Z n a l e c k ý p o s u d e k **číslo 2143-002-2017**

ve věci
posouzení stavebnětechnického stavu
konstrukcí stavby bytového domu č.p. 431-432-433
situovaného na pozemku parc.č. 827/45-827/46-827-47
v katastrálním území Bohnice,
v obci Praha, v ulici Poznaňská č.or. 37-39-41
městský obvod Praha 8-Bohnice, kraj Hlavní město Praha
GPS: 50.1303050N, 14.4216261E

Posouzení je provedeno k datu 05.01.2017, kdy se uskutečnilo místní šetření.
Znalecký posudek je určen jako odborný podklad dokumentující stav stavby,
pro účel rozhodnutí vlastníků stavby ve věci rekonstrukce fasádních konstrukcí domu.

Obrázek F.16 – Příklad krycí lišty pod omítkou

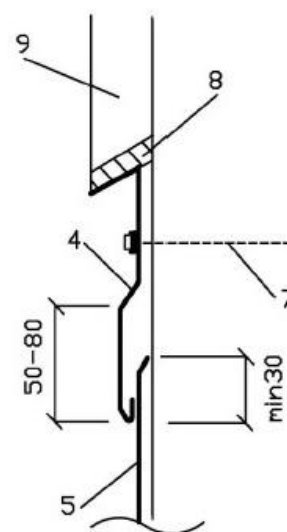
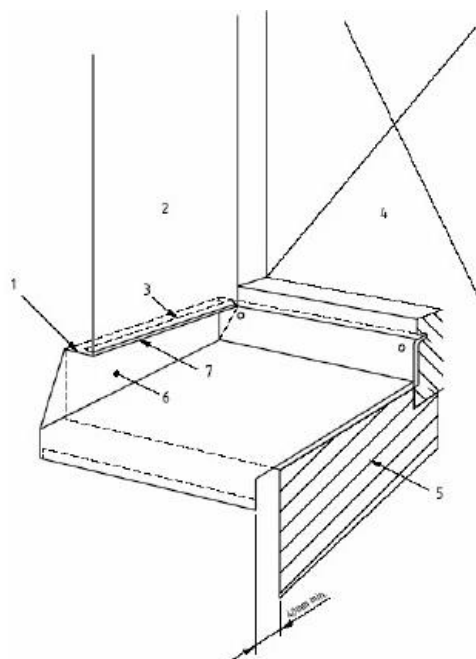
3. Klempířské prvky oplechování okenních parapetů a hran podlah lodžii, jsou zapuštěné do fasádního zateplovacího pláště. Toto provedení je chybné a je v rozporu s platnými technickými i právními předpisy.

Oplechování není provedeno v souladu s normou ČSN 73 3610 a ČSN EN 13914-1. Plech je zapuštěn do zateplení tak, že umožňuje zatékání srážkové vody do konstrukce, kterou má chránit. **Při rekonstrukci byly klempířské prvky provedeny chybně, v rozporu s předpisy.**

Napojení oplechování na stěnu musí být provedeno tak, aby bylo nepropustné a srážková voda nemohla zatékat do chráněné konstrukce.

Podle ČSN EN 13914-1 je další možností úpravy napojení parapetního plechu na ostění okenního otvoru, která je v souladu s normou, provedení zapaštěného minisoklu.

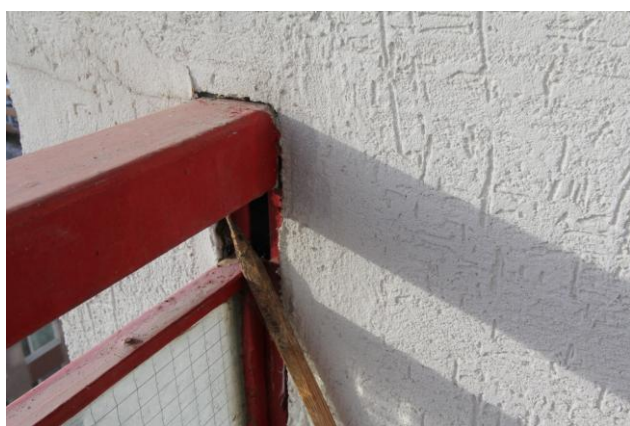
3. Ukotvení ocelové konstrukce zábradlí lodžii má několik problematických a chybně provedených konstrukčních detailů. Kromě toho, že ocelové konstrukce zábradlí lodžii jsou neudržované a zkorodované, jsou navíc ukotvené do konstrukcí stavby tak, že podél nich může srážková voda zatékat do konstrukcí. Platí zde obdobný problém jako u klempířských prvků. Ocelová konstrukce zábradlí je namáhána nejenom teplotními změnami a roztažností materiálu, ale navíc účinky zatížení, a to nejenom statického, ale i dynamického (např. vítr působící na plochy skel osazených v zábradlí). Okolo konstrukce zábradlí se potom v místě ukotvení do konstrukce stavby tvoří trhliny, kterou může do konstrukce stavby zatékat voda a vlhkost. Proto musí být kotvení provedeno vodotěsně (těsnění styku konstrukcí trvale pružným tmelem a překrytí manžetou).

Srážková voda zatéká trhlinami v místě ukotvení zábradlí pod teracovou dlažbu a do svislé konstrukce a tato vlhkost způsobuje destrukci konstrukcí. Pod dlažbou koroduje oplechování okapové hrany lodžie a dlažba lodžie je v důsledku toho odfouklá.

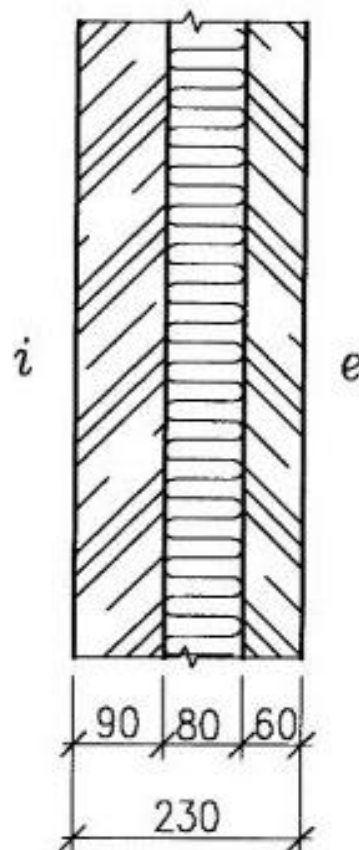
6. Na površích interiérových i exteriérových konstrukcí byly zjištěny četné lokální destrukce, trhliny a opadávání omítek, které vznikly v důsledku výše uvedených vad a poruch. Popraskané a opadané omítky se nacházejí nejenom v lodžích, ale i v obytných místnostech některých bytových jednotek.

Na vedlejším obrázku je vidět nejenom popraskaný povrch fasády v důsledku působení vlhkosti, ale také koroze v montážní spáře nad okenním rámem, vzniklá v důsledku působení kondenzované vlhkosti, vznikající v montážní spáře z důvodu chybně osazeného okenního rámu.
